Service Manual

22RH456

A77-203

Information

Fig. 1

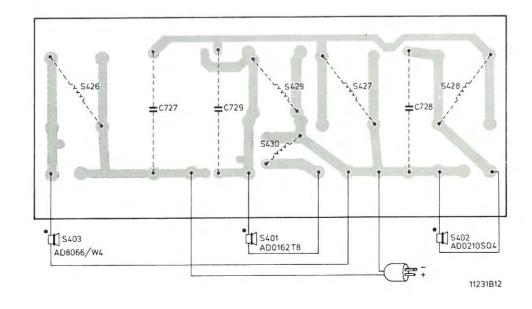
During production, the print track of the LS-filter has been changed.

The circuit diagram has remained unchanged, with the exception of C729, which becomes 5 $\mu\mathrm{F}$ - 63 V, code 4822 124 40147. For the modified print layout, see Fig. 1.
